Referencia: Expediente: LAV0033-00-2016

AUTORIDAD NACIONAL DE LICENCIAS AMBIENTALES

RESOLUCIÓN N° 001351 (05 JUL. 2024)

“Por la cual se modifica la Licencia Ambiental otorgada mediante Resolución 1326 de 5 de agosto de 2020 y se toman otras determinaciones”

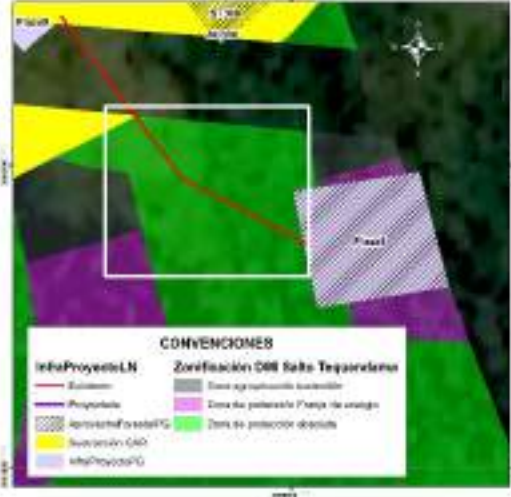
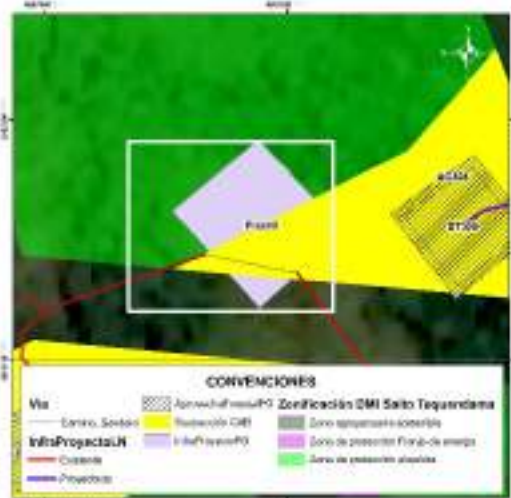
| Tipo de obra | Soporte gráfico revisión Equipo Evaluador Ambiental de la ANLA | Consideraciones Equipo Evaluador Ambiental de la ANLA |
|---|--|--|
| <p>Acceso a plaza 3*</p> <p>Plaza 3 (Se indica acceso peatonal desde carretable existente hasta sitio de plaza)</p> |  | <p>Se valida que el acceso específico hasta la plaza de tendido no es existente. Para la plaza de tendido y el acceso no se encuentra sustracción de reserva autorizada por parte de la CAR. Igualmente, no realizó la solicitud de permiso de aprovechamiento forestal. Por lo anterior NO es procedente autorizar la infraestructura de la plaza y del acceso al no tener sustracción aprobada.</p> |
| <p>Acceso a sitio de torre 301N (Se indica como acceso peatonal)</p> <p>Sitio de torre ST301N</p> |  | <p>Se valida que para la sección del acceso de llegada a la torre se relaciona como acceso existente a un sendero o camino, en cobertura de pastos limpios. Se identifica que no se requiere permiso de aprovechamiento y tampoco se tienen restricciones para ingreso con semovientes puesto que no se encuentra dentro del DMI Sector Salto de Tequendama y Cerro Manjui.</p> |

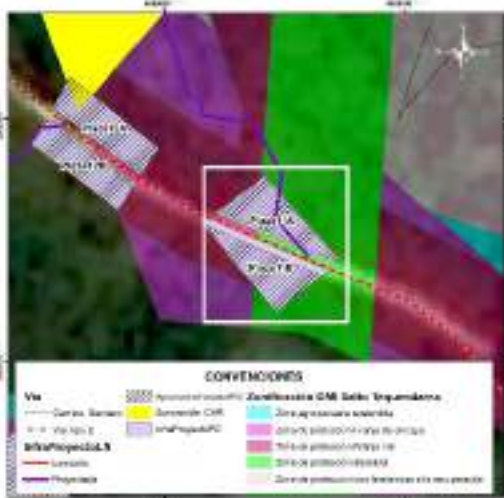
| Tipo de obra | Soporte gráfico revisión Equipo Evaluador Ambiental de la ANLA | Consideraciones Equipo Evaluador Ambiental de la ANLA |
|---|--|---|
| <p>Acceso a plaza 4N*</p> <p>Plaza 4N</p> <p>Acceso a torre 302N (Se indica acceso peatonal a sitio de torre)</p> <p>Torre 302N</p> |  | <p>Se valida que para el acceso a la plaza de tendido hay acceso existente, sobre el cual no se requiere permiso de aprovechamiento forestal.</p> <p>Respecto a la torre, la sección del acceso de llegada a la torre se relaciona como acceso existente a un sendero o camino, en cobertura de mosaico de pastos y cultivos. Se identifica que no se requiere permiso de aprovechamiento y que tampoco se tienen restricciones para ingreso con semovientes puesto que no se encuentra dentro del DMI Sector Salto de Tequendama y Cerro Manjui.</p> |
| <p>Acceso a plaza 5N*</p> <p>(Se indica existencia de acceso peatonal)</p> <p>Plaza de tendido 5N</p> |  | <p>Comparando la ubicación del acceso con la cartografía base se identifica que el acceso no se asocia a ningún camino o sendero existente, dándose contradicción con la tabla presentada por la Sociedad pero coherencia con la capa InfraProyectoLN, donde se indica que el acceso es proyectado. Se valida que este acceso atraviesa en su recorrido zonas de vegetación secundaria alta, sobre las cuales la Sociedad NO podrá adelantar actividades de tala puesto que no realizó la solicitud de permiso (Recuadros negros).</p> |

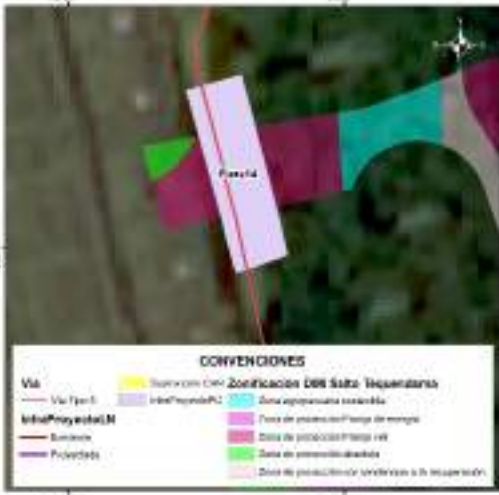
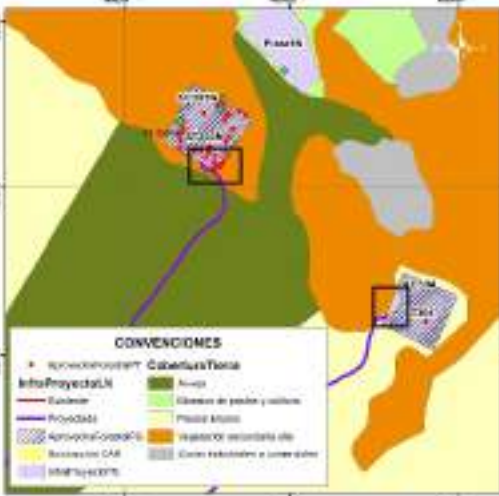
| Tipo de obra | Soporte gráfico revisión Equipo Evaluador Ambiental de la ANLA | Consideraciones Equipo Evaluador Ambiental de la ANLA |
|---|--|--|
| <p>Acceso a plaza 8</p> <p>(Reportada como acceso peatonal en documento y en capa InfraProyectoL N como acceso existente)**</p> <p>Plaza de tendido 8</p> |  | <p>Se valida que el acceso específico hasta la plaza de tendido no es existente. Para la plaza de tendido y el acceso no se encuentra sustracción de reserva autorizada por parte de la CAR puesto que la Sociedad no hace su solicitud.</p> <p>Adicionalmente, parte de la plaza y el acceso se ubica en zona de protección absoluta, donde se establece como uso prohibido la ejecución de rocería.</p> <p>Por lo anterior NO es procedente autorizar la infraestructura de la plaza y del acceso al no tener sustracción aprobada y al no ser permitidas las actividades de rocería.</p> |
| <p>Acceso a plaza 9**</p> <p>(Reportada como acceso peatonal en documento y en capa InfraProyectoL N como acceso existente)</p> <p>Plaza de tendido 9</p> |  | <p>Se valida que acceso específico hasta plaza de tendido se reporta como camino o sendero, el cual se ubica a 350 m de vía tipo 6 sin pavimentar. Para plaza de tendido y acceso no se encuentra sustracción de reserva autorizada por parte de la CAR puesto que la Sociedad no hace su solicitud.</p> <p>Adicionalmente, parte de la plaza y el acceso se ubica en zona de protección absoluta, donde se establece como uso prohibido la ejecución de rocería.</p> <p>Por lo anterior NO es procedente autorizar la infraestructura de la plaza y del acceso al no tener sustracción aprobada y al no ser permitidas las actividades de rocería.</p> |

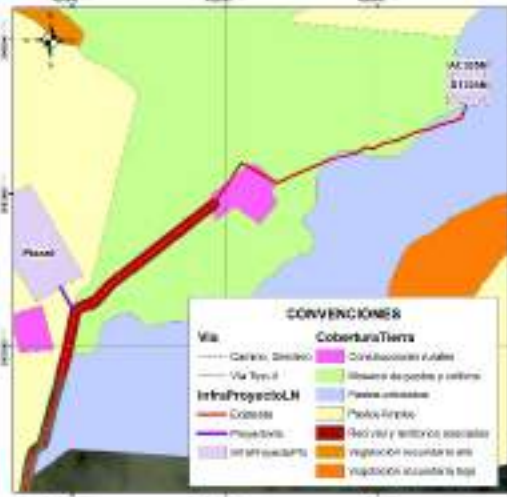
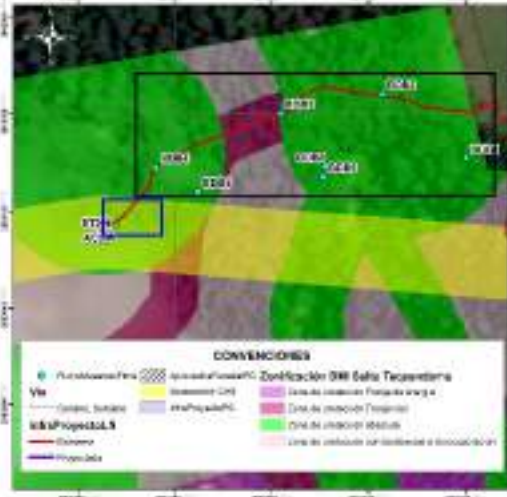
| Tipo de obra | Soporte gráfico revisión Equipo Evaluador Ambiental de la ANLA | Consideraciones Equipo Evaluador Ambiental de la ANLA |
|--|---|---|
| <p>Acceso a plaza 10 (vía tipo 6 sin pavimentar)**</p> <p>Plaza de tendido 10</p> |  | <p>Se valida que el acceso específico hasta la plaza de tendido se reporta como vía tipo 6, sin embargo se plantea adecuación con rocería, aspecto que es inconsistente con la definición de la vía existente. La plaza de tendido se ubica en una “zona agropecuaria sostenible” del DIM Salto del Tequendama y Cerro Manjui, para la cual la Sociedad no solicitó sustracción de reserva ante la CAR. Por lo anterior NO es procedente autorizar la infraestructura de la plaza y del acceso al no tener sustracción de reserva.</p> |
| <p>Acceso a plazas de tendido 11A (camino o sendero desde vía tipo 2) y 11B**</p> <p>Plazas de tendido 11A y 11B</p> |  | <p>En el documento se relaciona como acceso el Acc-06, sin embargo, en la capa InfraProyectoLN se identifica que el acceso asociado es el Acc-309.</p> <p>Se valida que acceso específico hasta plaza de tendido 11A se relaciona como camino o sendero, para el cual se plantearía adecuación con rocería la cual se establece dentro de la zonificación del DMI Sector Salto del Tequendama y Cerro Manjui como actividad prohibida en zona de protección absoluta. Para plazas de tendido y acceso no se encuentra sustracción de reserva autorizada por parte de la CAR puesto que la Sociedad no hace su solicitud.</p> <p>Por lo anterior NO es procedente autorizar la infraestructura de las plazas y del acceso al no tener sustracción de reserva.</p> |

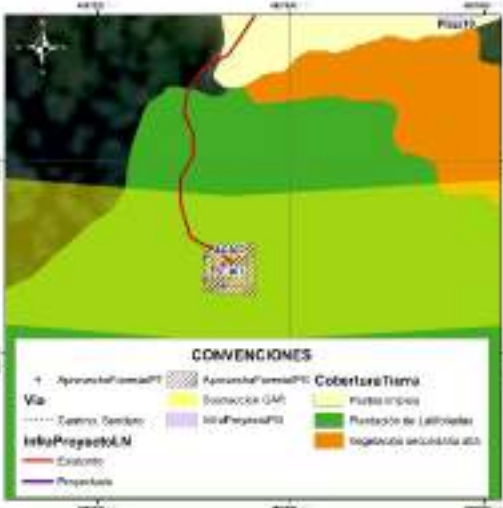
| Tipo de obra | Soporte gráfico revisión Equipo Evaluador Ambiental de la ANLA | Consideraciones Equipo Evaluador Ambiental de la ANLA |
|---|--|---|
| <p>Acceso a plazas de tendido 12A y 12B***</p> <p>Plazas de tendido 12A y 12B</p> | | <p>Se valida que parte de las dos plazas de tendido se encuentran en DMI sin sustracción de reserva autorizada por parte de la CAR, las cuales se ubican en “zona de protección vial”.</p> <p>Teniendo en cuenta el área disponible que se encuentra fuera del DMI, NO es procedente autorizar la infraestructura de la plaza de tendido 12A y solo podría autorizarse el área de la plaza de tendido 12B en el área que se encuentra fuera del DMI, área en la cual se autoriza el permiso de aprovechamiento solicitado.</p> |
| <p>Acceso a plaza de tendido 13N**</p> <p>Sitio de torre ST313</p> | | <p>Se identifica que el acceso, la plaza de tendido y la torre se ubica en unidades de pastizales. El trazado del acceso se ubica sobre las zonas sustraídas, razón por la cual se considera aceptable este acceso siempre y cuando NO se realicen actividades de aprovechamiento forestal, puesto que este permiso no se solicitó.</p> |

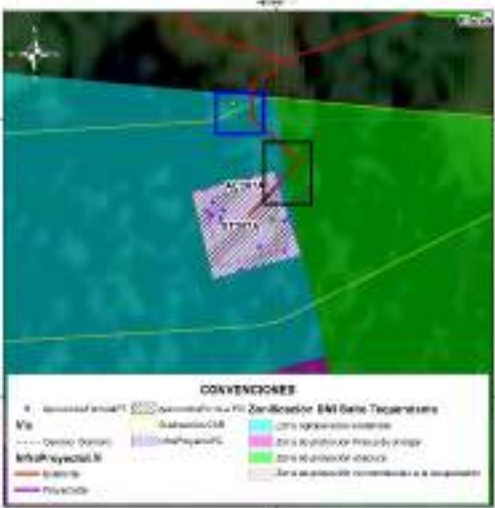
| Tipo de obra | Soporte gráfico revisión Equipo Evaluador Ambiental de la ANLA | Consideraciones Equipo Evaluador Ambiental de la ANLA |
|--|--|--|
| <p>Acceso a plaza (vía tipo 5)*</p> <p>Plaza de tendido 14</p> |  | <p>Se valida que la parte central de la plaza de tendido se encuentra en DMI para la cual la Sociedad no realizó solicitud de sustracción y por tanto no tiene autorización por parte de la CAR. En este sentido, NO es procedente autorizar la infraestructura de la plaza de tendido 14.</p> |
| <p>Accesos a sitios de torre ST303N y ST304*</p> <p>Sitios de torre ST303N y ST304</p> |  | <p>Comparando la ubicación de los accesos con la cartografía base se identifica que no se asocian a ningún camino o sendero existente, quedando identificada una contradicción con la tabla presentada por la Sociedad pero coherencia con la capa InfraProyectoLN donde se indica que el acceso es proyectado. Se valida que estos accesos se ubican en su mayoría en cultivos de arveja y en pastos limpios, no siendo necesario ejecutar actividades de aprovechamiento forestal para estos tramos.</p> <p>Para el caso del acceso al ST303N y una parte del ST304, se identifica cruce con parches de vegetación secundaria alta (ver recuadros negros) para los cuales la Sociedad NO podrá adelantar actividades de tala puesto que no realizó la solicitud de permiso.</p> |

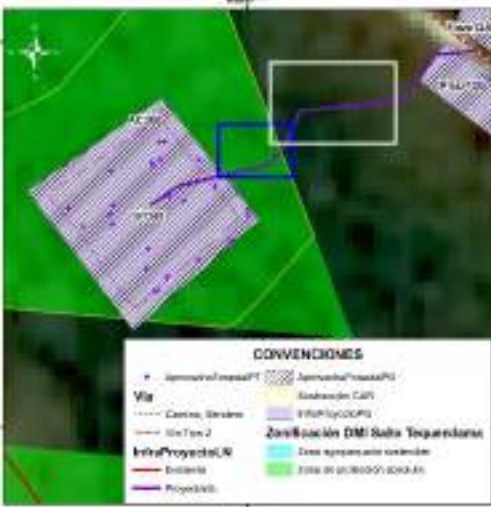
| Tipo de obra | Soporte gráfico revisión Equipo Evaluador Ambiental de la ANLA | Consideraciones Equipo Evaluador Ambiental de la ANLA |
|---|---|---|
| <p>Acceso a ST305N*</p> <p>Sitio de torre ST305N</p> |  | <p>Revisando con la cartografía base se identifica que el acceso no es existente sino que se relaciona con la existencia de un camino o sendero que atraviesa unidades de mosaico de pastos y cultivos, pastos arbolados y construcciones rurales (ubicadas a 110 m del sitio de torre). Teniendo en cuenta que la Sociedad no solicita permiso de aprovechamiento forestal, en este acceso y en la torre NO podrá adelantar actividades de tala de ningún individuo que pueda encontrarse de manera aislada (pastos arbolados).</p> |
| <p>Acceso a ST306</p> <p>(Se menciona en documento y en cartografía base como acceso peatonal)*</p> |  | <p>Durante la visita de evaluación se validó que no existe camino o sendero reportado en cartobase y que la condición de la vegetación es de tipo denso, lo cual es consistente con la cobertura registrada (Bosque denso). Adicionalmente, se identifica que en el área trazada para el acceso, existen individuos de especies en veda, los cuales no están siendo incluidos en solicitud de aprovechamiento forestal (ver cuadro azul).</p> <p>Individuo fustal ubicado en tramo de llegada del acceso (No solicitado en aprovechamiento forestal) Coordenadas 4°34'12" N, 74°17'15" W.</p> <p>De igual manera, en el tramo del acceso la Sociedad registra a las parcelas BDB4, BDB3 y BDB2 (Ver cuadros negros), en las cuales reporta 100 individuos fustales, de estos 23 obedecen a la especie <i>Cyathea sp.</i> y 35 a la</p> |

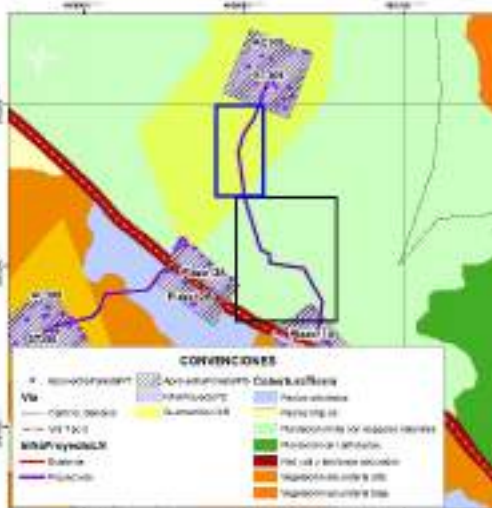
| Tipo de obra | Soporte gráfico revisión Equipo Evaluador Ambiental de la ANLA | Consideraciones Equipo Evaluador Ambiental de la ANLA |
|--|---|--|
| | | <p>especie <i>Quercus humboldtii</i>, ambas especies en veda nacional.</p> <p>Sumado a esto, no se encuentra sustracción de reserva autorizada por parte de la CAR puesto que la Sociedad no hace su solicitud para los accesos y tampoco realiza solicitud de aprovechamiento forestal aun cuando fue requerido. Adicionalmente, parte del acceso se ubica en zona de protección absoluta, donde se establece como uso prohibido la ejecución de rocería. Por lo anterior NO es procedente autorizar el acceso al no tener sustracción aprobada, no haber solicitado permiso de aprovechamiento forestal y no ser permitidas las actividades de rocería.</p> |
| <p>Acceso a ST307 (Se menciona en documento y en cartografía base como acceso peatonal)*</p> |  | <p>Durante la visita de evaluación se validó que no existe camino o sendero reportado en cartobase y que la condición de la vegetación se asocia a plantaciones de latifoliadas con vegetación arbórea densa producto de la recuperación del área con presencia de especies en veda. Resultado de ello, la Sociedad para el sitio de torre (relacionado en cobertura plantación de latifoliadas) solicita permiso de aprovechamiento forestal para seis (6) individuos de <i>Quercus humboldtii</i> (especie en veda nacional), no obstante, para el acceso omite la solicitud de permiso de aprovechamiento forestal no siendo procedente la autorización de intervención en acceso.</p> <p>Sumado a esto, en parte del acceso no se encuentra sustracción de reserva autorizada por parte de la CAR puesto que la Sociedad no hace</p> |

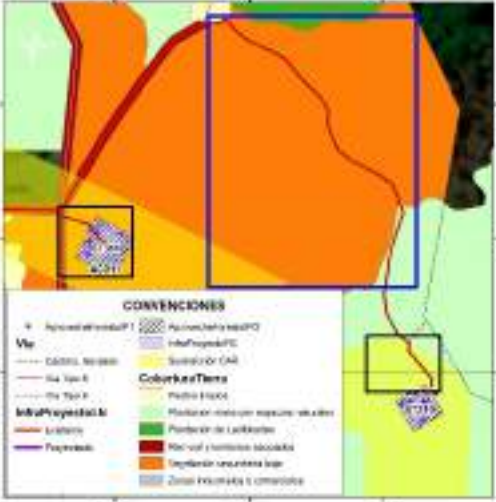
| Tipo de obra | Soporte gráfico revisión Equipo Evaluador Ambiental de la ANLA | Consideraciones Equipo Evaluador Ambiental de la ANLA |
|---|--|---|
| | | <p>su solicitud para los accesos. Por lo anterior NO es procedente autorizar el acceso al no tener sustracción aprobada y no haber solicitado permiso de aprovechamiento forestal.</p> |
| <p>Acceso a ST307A (Se menciona en documento y en cartografía base como acceso peatonal)*</p> |  | <p>Durante la visita de evaluación se validó que no existe camino o sendero reportado en cartobase y que la condición de la vegetación se asocia a plantaciones de latifoliadas con vegetación arbórea densa producto de la recuperación del área con presencia de especies pioneras. Resultado de ello, la Sociedad para el sitio de torre (relacionado en la misma cobertura) solicita permiso de aprovechamiento forestal para 16 individuos fustales, no obstante, para el acceso omite la solicitud de permiso de aprovechamiento forestal no siendo procedente la autorización de intervención en acceso. Adicionalmente, en la visita de evaluación se identificó que en el área trazada para el acceso, existen individuos fustales, los cuales no están siendo incluidos en solicitud de aprovechamiento forestal (ver cuadro azul).</p> <p>Sumado a esto, en parte del acceso no se encuentra sustracción de reserva autorizada por parte de la CAR puesto que la Sociedad no hace su solicitud para los accesos y adicionalmente, parte del acceso se ubica en zona de protección absoluta, donde se establece como uso prohibido la ejecución de rocería (ver cuadro negro). Por lo anterior NO es procedente autorizar el acceso al no tener sustracción aprobada, no haber solicitado permiso de aprovechamiento forestal y no</p> |

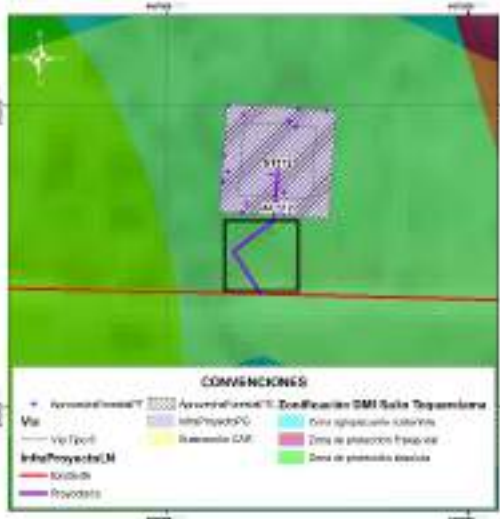
| Tipo de obra | Soporte gráfico revisión Equipo Evaluador Ambiental de la ANLA | Consideraciones Equipo Evaluador Ambiental de la ANLA |
|--|--|--|
| <p>Acceso a ST308</p> <p>(Acceso mencionado como proyectado en capa InfraProyectoLN y como sendero/camino en cartobase)*</p> |  | <p>ser permitidas las actividades de rocería.</p> <p>Durante la visita de evaluación se validó que no existe camino o sendero reportado en cartobase y que la condición de la vegetación se asocia vegetación secundaria alta. Resultado de ello, la Sociedad para el sitio de torre (relacionado en la misma cobertura) solicita permiso de aprovechamiento forestal para 36 individuos fustales, no obstante, para el acceso omite la solicitud de permiso de aprovechamiento forestal no siendo procedente la autorización de intervención en acceso. Adicionalmente, en la visita de evaluación se identificó que en el área trazada para el acceso, existen individuos fustales, los cuales no están siendo incluidos en solicitud de aprovechamiento forestal (ver cuadro azul).</p> <p>Sumado a esto, en área por fuera del DMI (ver recuadro blanco) tampoco se solicita permiso de aprovechamiento aun cuando la cobertura es vegetación secundaria alta. Por lo anterior NO es procedente autorizar el acceso al no haber solicitado permiso de aprovechamiento forestal para su intervención.</p> |
